**RESUELVE CONTROVERSIAS PRESENTADA
POR CONCORDE SOLAR SPA EN CONTRA DE
CGE S.A., EN RELACIÓN CON EL PMGD LAS
CHILCAS.**

1º Que, mediante carta ingresada a esta Superintendencia, en adelante también “SEC”, con N°134588, de fecha 02 de noviembre de 2021, la empresa Concorde Solar SpA, en adelante “Propietario” o “Reclamante” del PMGD “Las Chilcas”, proceso de conexión N°18417, asociado al alimentador Pesquero (S/E Pukará), presentó un reclamo en contra de la empresa distribuidora Compañía General de Electricidad S.A., en adelante “CGE S.A.”, “Empresa Distribuidora” o “Concesionaria”, en relación con una controversia surgida con ésta por la aplicación del D.S. N°88, de 2019, del Ministerio de Energía, Reglamento para Medios de Generación de Pequeña Escala, en adelante “D.S. N°88”. Sustenta su reclamo señalando lo siguiente:

A. PMGD Las Chilcas

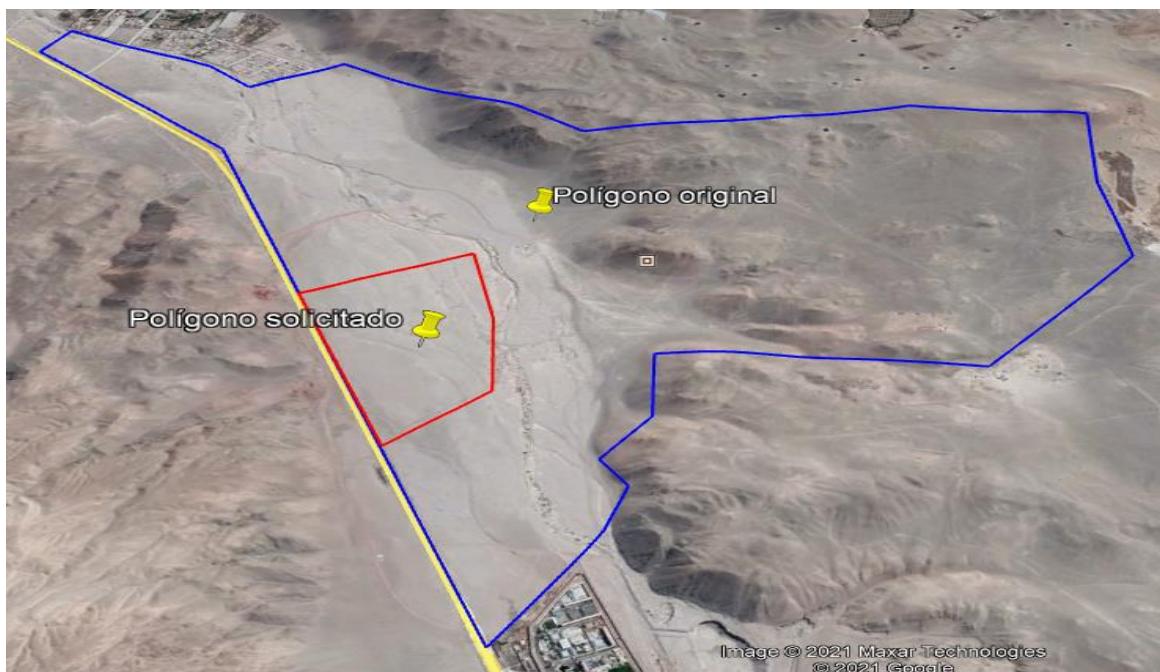
1. Concorde se encuentra desarrollando un proyecto que de acuerdo al artículo primero del Reglamento se califica como PMGD. Este PMGD consiste en una planta solar fotovoltaica con una potencia nominal de 9 MW, cuya energía es evacuada a través del sistema de distribución en 13,8 kV del alimentador Pesquero, a una distancia aproximada de 7,3 kilómetros de la Subestación Pukará, ambos de propiedad de CGE (**“PMGD Las Chilcas”**). El PMGD Las Chilcas se ubica en la comuna de Arica, Región de Arica y Parinacota.
2. Concorde inició un procedimiento ante CGE para la conexión del PMGD Las Chilcas al que le fue asignado el **N°18417**. En ese contexto, y de acuerdo con la normativa legal y reglamentaria, Concorde recibió con fecha **5 de noviembre de 2020** el Informe de Criterios de Conexión (**“ICC”**) emitido por CGE, en el que se permite la

Figura 1: Polígonos declarado en SCR y artículo 5º transitorio del D.S. N°88 del PMGD Las Chilcas

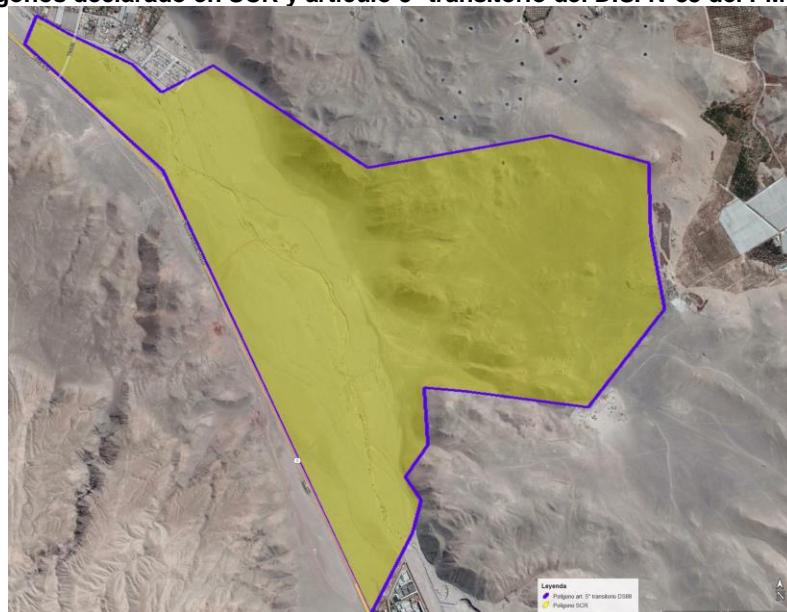
Del análisis de la información enviada por las partes, es posible constatar que con fecha 03 de junio de 2020, Concorde Solar SpA ingresó la Solicitud de Conexión a la Red (SCR), individualizando el polígono como Terreno Embenor, archivo "18417.kmz". Según los antecedentes presentados por la Propietaria, el proyecto se emplazaría en el inmueble individualizado en los Lotes 1, 2, 3 y 6 de la Subdivisión predial denominada "Del resto del Lote F o Quebrada de la Higuera o Acha", inscrita en fojas 1724 N°1134 del Registro de Propiedad de Conservador de Bienes Raíces de Arica. Predio que es similar al declarado por Concorde Solar Spa con fecha 12 de enero de 2021, para dar cumplimiento a lo estipulado en el artículo 5º transitorio del D.S. N°88, según constata esta Superintendencia, **por lo que a la fecha se puede observar que dicho proceso ha dado cumplimiento con las instancias reglamentarias respectivas.**
